**EMPRESA DE ENERGÍA DE PEREIRA S.A. ESP.
ADENDA 1 INVITACIÓN PÚBLICA A NEGOCIAR N° DIS-CT 001-2021**

La Empresa de Energía de Pereira S.A. ESP. Comunica a las firmas interesadas en participar en la **INVITACIÓN PÚBLICA A NEGOCIAR N° DIS-CT 001-2021 "SUMINISTRO, MONTAJE, INTEGRACIÓN Y PUESTA EN SERVICIO DE ONCE (11) MEDIDORES DE LA CALIDAD DE LA POTENCIA"** las respuestas a las preguntas formuladas, como sigue:

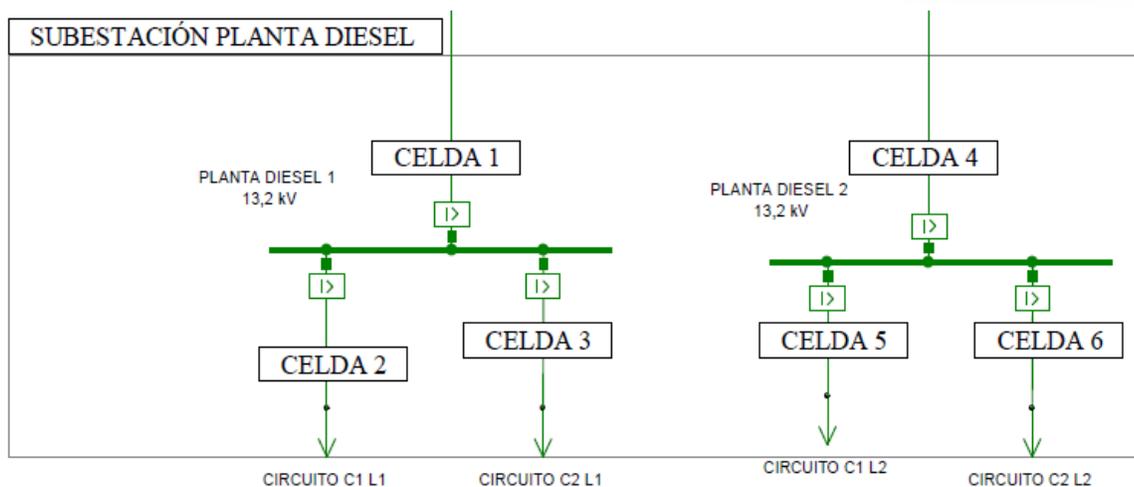
¿Es posible que compartan el diagrama Unifilar de la subestación?

Respuesta:

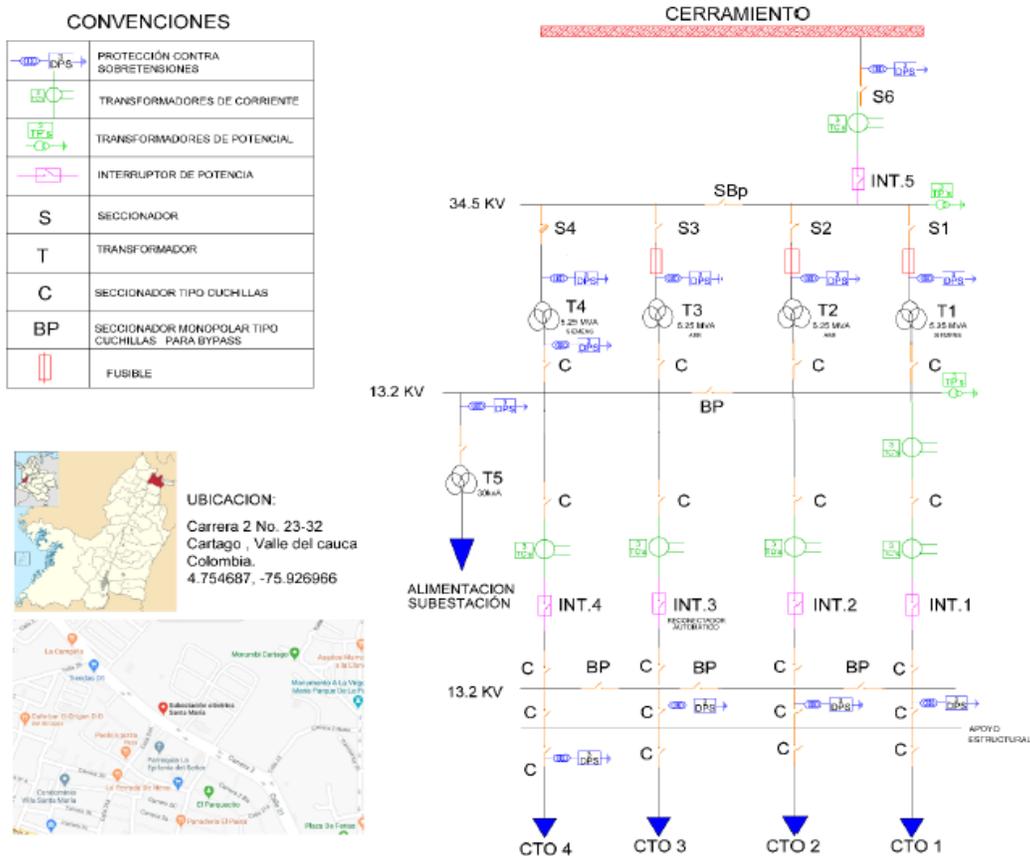
¿Es posible que compartan el diagrama Unifilar de la subestación?

Respuesta:
